SERVICE INFO – INA 0138

Feszítőgörgő 531 0851 10

Módosított specifikáció

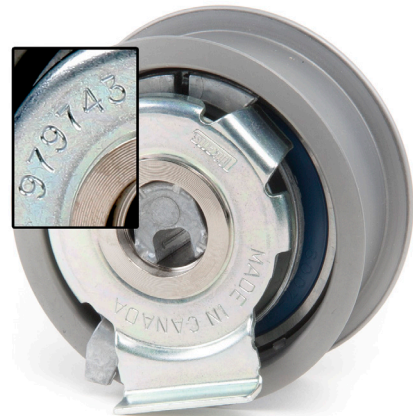
A módosított specifikáció miatt az 531 0851 10 cikkszámú feszítőgörgő helyettesíti az 531 0777 10 cikkszámú feszítőgörgőt.

A két feszítőgörgő szemmel láthatóan csupán a hátoldalára nyomtatott számokban különböznek egymástól (1. és 2. ábra).

A 979743 számú feszítőgörgő beszerelése a 979830 számú feszítőgörgő helyére nem engedélyezett!
